**Avis délibéré de la Mission Régionale
d'Autorité environnementale
de La Réunion
sur le projet d'aménagement des berges de la rivière des Remparts
à Saint-Joseph**

n°MRAe 2019APREU2

L'Autorité environnementale (Ae) a été saisie pour avis sur un projet d'aménagement des berges et de traitement des risques liés aux crues de la rivière des Remparts présenté par la CASUD compétente en matière de Gestion de l'Eau, des Milieux Aquatiques et de la Protection des Inondations (GEMAPI). La CASUD est représentée par la SPL MARAINA, maître d'ouvrage délégué.

Localisation du projet de traitement des crues de la rivière des Remparts

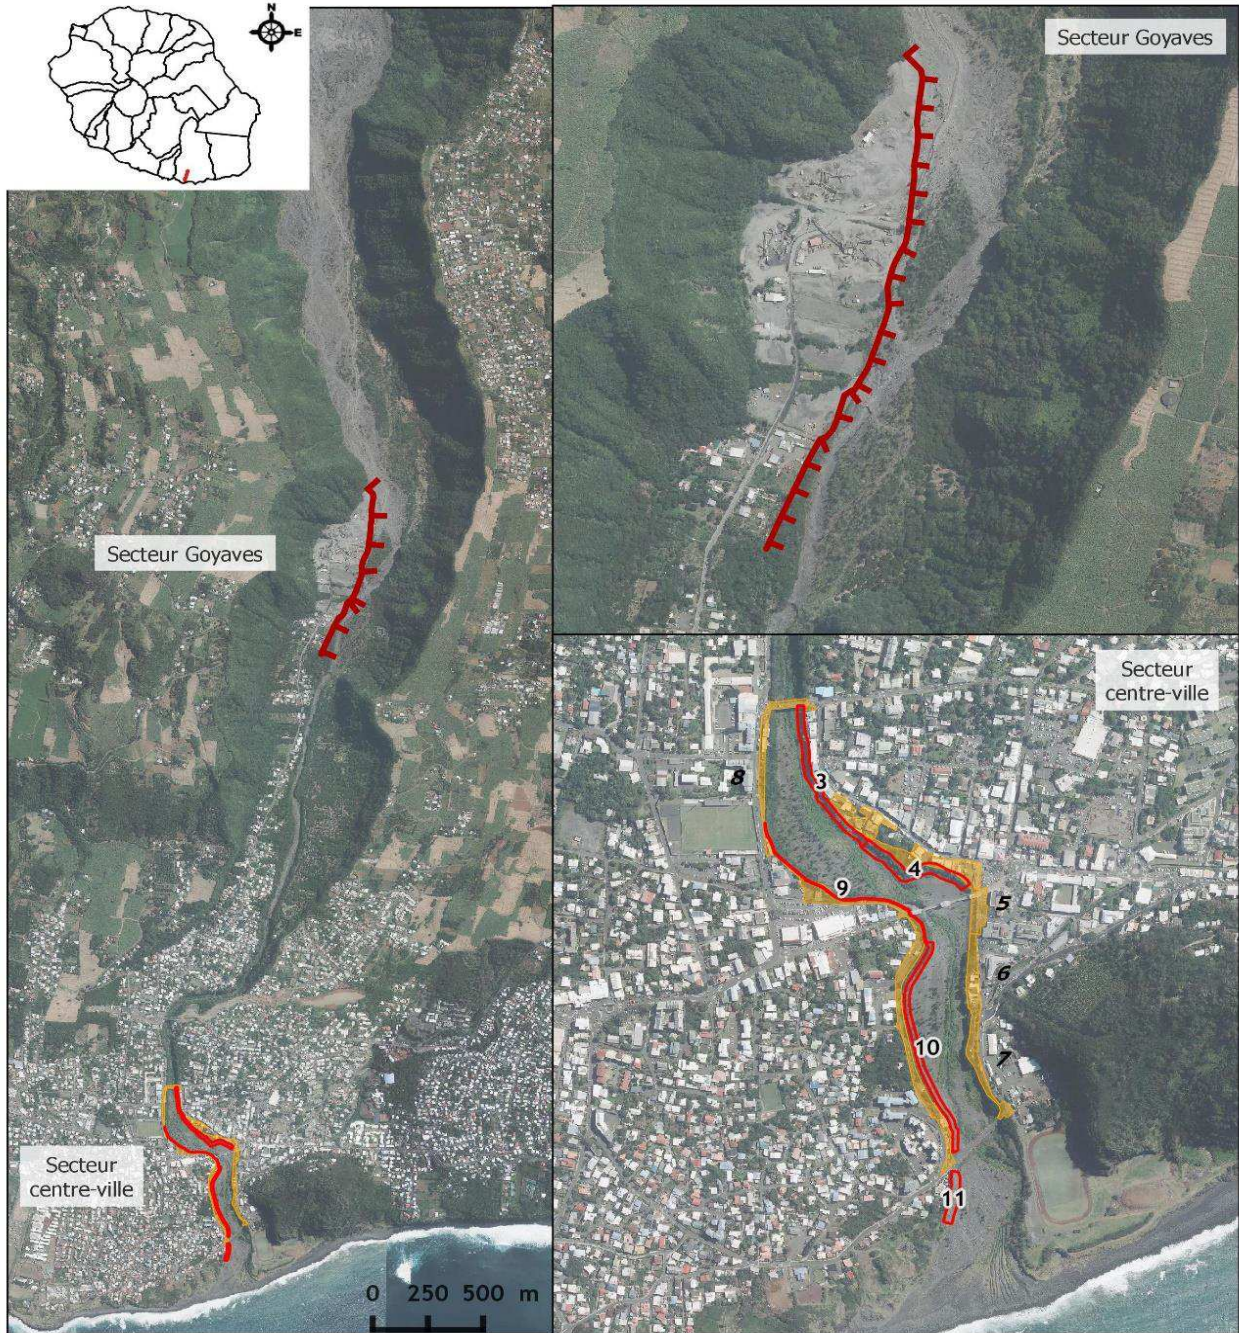
- abandon des aménagements hydrauliques dans le secteur des Gorges, pour éviter l'atteinte « non justifiée » à des terriers de Paille-en-queue ;
- abandon des aménagements hydrauliques et paysagers sur certains tronçons (1, 2, 5, 6, 7 et 8 - Cf carte p 6) du centre-ville pour éviter l'atteinte non justifiée de terriers de Paille-en-queue par des enjeux sécuritaires ;
- conservation des alignements d'arbres actuellement occupés par une population isolée de Léopard vert de Manapany et augmentation de leur surface d'habitats naturels ainsi que renforcement de la continuité écologique pour cette espèce.
